図-1 六ヶ所再処理工場配置図

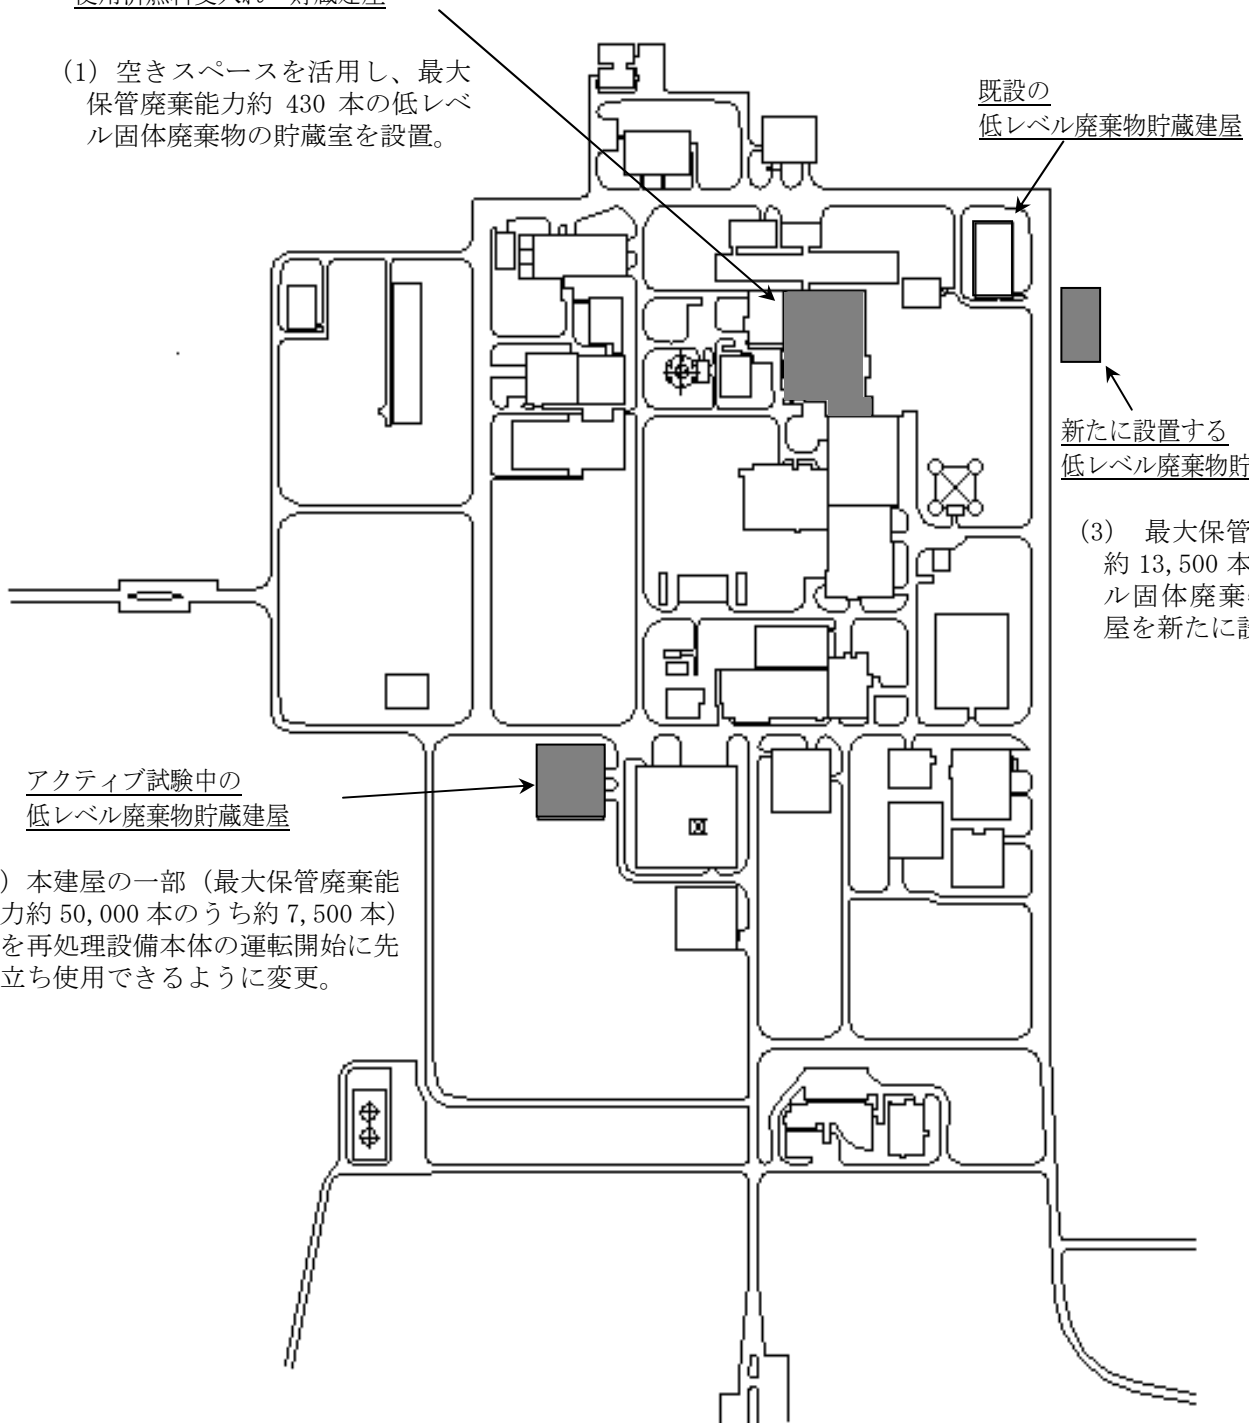
(1) 空きスペースを活用し、最大保管廃棄能力約 430 本の低レベル固体廃棄物の貯蔵室を設置。

(3) 最大保管廃棄能力約 13,500 本の低レベル固体廃棄物貯蔵建屋を新たに設置。

(2) 本建屋の一部（最大保管廃棄能力約 50,000 本のうち約 7,500 本）を再処理設備本体の運転開始に先立ち使用できるように変更。
